PRODUKTIONSMEDDELANDE: NY FÖRBÄTTRAD TILLVALHÅLLARE

Datum: 2026-02-18

HUVUDSYFTE & FÖRÄNDRINGAR

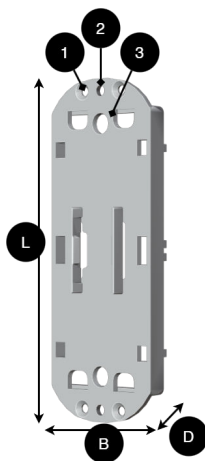
Milleteknik introducerar en ny hållare för tillvalskort med fokus på stabilitet och platsbesparing.

Material: Ändrat material för ökad styvhet

Design: Djupet har minskats för att spara plats i kapslingen.

Säkring: Tre nya skruvhål per kortsida för stabilare montering.

DIN-skena: Möjligheten till DIN-skenemontering har tagits bort som standard.

Beteckning	Mått	
L, B, H	Längd x bredd x djup	107 x 40 x 13 mm
1	Hål på kortsidan, yttre x 2	3 mm
2	Hål på kortsida, mitten	3,4 mm
3	Hål i på kortsida, innanför sarg	3,4 mm
